RELATÓRIO DA CONSULTA PÚBLICA PEU EE 158

Etapa 02 - Propostas de Intervenção

Figura 01 - Níveis de incomodidade atuais na região do PEU EE158

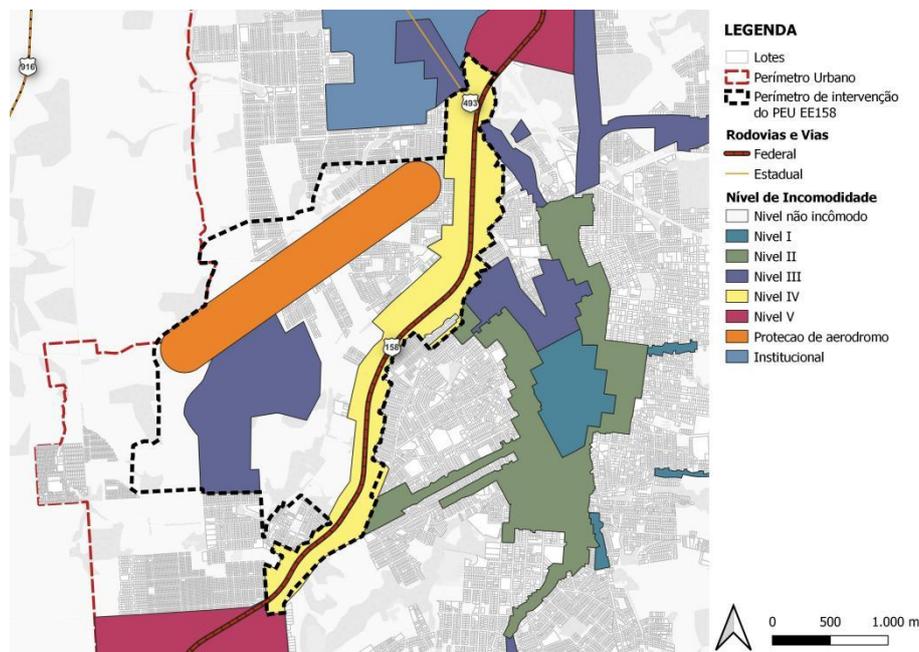
Comentário: Gostaria de saber no Fraron, com esta mudança, qual seria a taxa de incômodo daquela região? Pois falaram em região de incômodo, mas qual a taxa deste incômodo? E isso não deveria ser discutido no Plano Diretor?
Desde já agradeço a atenção.

Devolutiva: Inicialmente, agradecemos sua contribuição Romulo. Os níveis de incomodidade no perímetro urbano do município são definidos pelo Anexo 6 - Mapa de Incomodidade da LUPA (Lei Complementar 46/2011) e apresentam classificações variadas, como pode ser verificado na figura a seguir:

De acordo com o mapa atual, ilustrado acima, a área próxima da rodovia permite atividades e usos de incômodo nível IV (em amarelo), a área do aeroporto tem uma classificação chamada 'proteção do aerodromo' que apresenta especificidades próprias desse equipamento (em laranja), o espaço entre o aeroporto e a rodovia tem predominância de nível não incômodo (áreas brancas), e existe ainda uma mancha de incômodo nível III próxima ao aeroporto (em roxo).

Cada uma dessas classificações permite a instalação de atividades distintas, como comércios e serviços de diferentes portes, conforme definições do **artigo 119** da LUPA. O texto da LUPA pode ser consultado no site da Secretaria de Planejamento Urbano ou pelo link: <https://patobranco.pr.gov.br/wp-content/uploads/2016/03/LUPA-completa.pdf>.
